Podwórko

Czeraniakowska-41

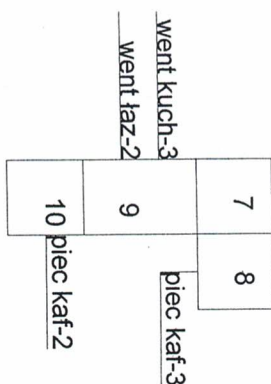
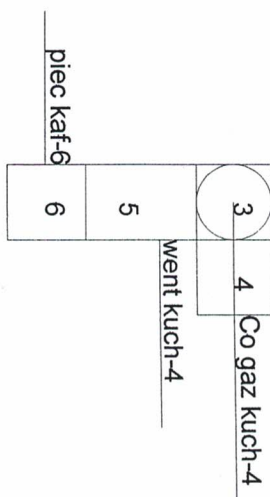
- 1-mieszkania zamknięte niesprawdzone-1,5,6
- 2-m-1 (odmowa sprawdzenia podłączeń kominowych)
- 3-przemurować kominy ponad dachem
- 4-brak went kuch-2 brak możliwości podłączenia.
- 5-mieszkania od nr-1 do nr-6 należy zapewnić stały zewnętrzny dopływ powietrza do pomieszczeń w celu zapewnienia prawidłowych ciągów kominowych
